Acuerdo 1081 Por el cual se aprueba la actualización de los límites de generación y absorción de potencia reactiva de la unidad 1 de la planta de generación Paipa y las respectivas curvas de carga

Acuerdo Número:	**Fecha de expedición:**	**Fecha de entrada en vigencia:**
1081	2 Agosto, 2018	7 Agosto, 2018

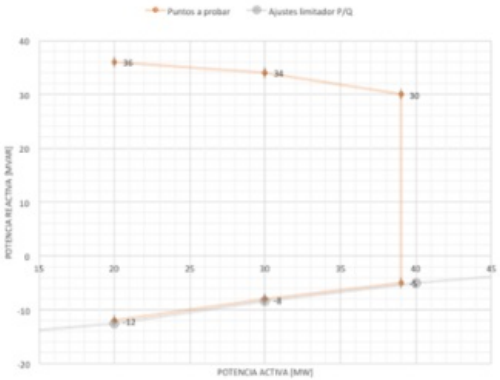
1	Aprobar la declaración de una nueva curva operativa de carga de la unidad 1 de la planta de generación Paipa, en las que se define la capacidad para entrega y absorción de potencia reactiva de las unidades en función de la potencia activa generada así:

Unidad	Parámetro	Valor anterior	Valor nuevo
Paipa 1	Cap abs reactivos (Mvar) en 20 MW	-20	-12
	Cap abs reactivos (Mvar) en 30 MW	-20	-8
	Cap abs reactivos (Mvar) en 39 MW	-20	-5
	Cap gen reactivos (Mvar) en 20 MW	30	36
	Cap gen reactivos (Mvar) en 30 MW	30	34
	Cap gen reactivos (Mvar) en 39 MW	30	30
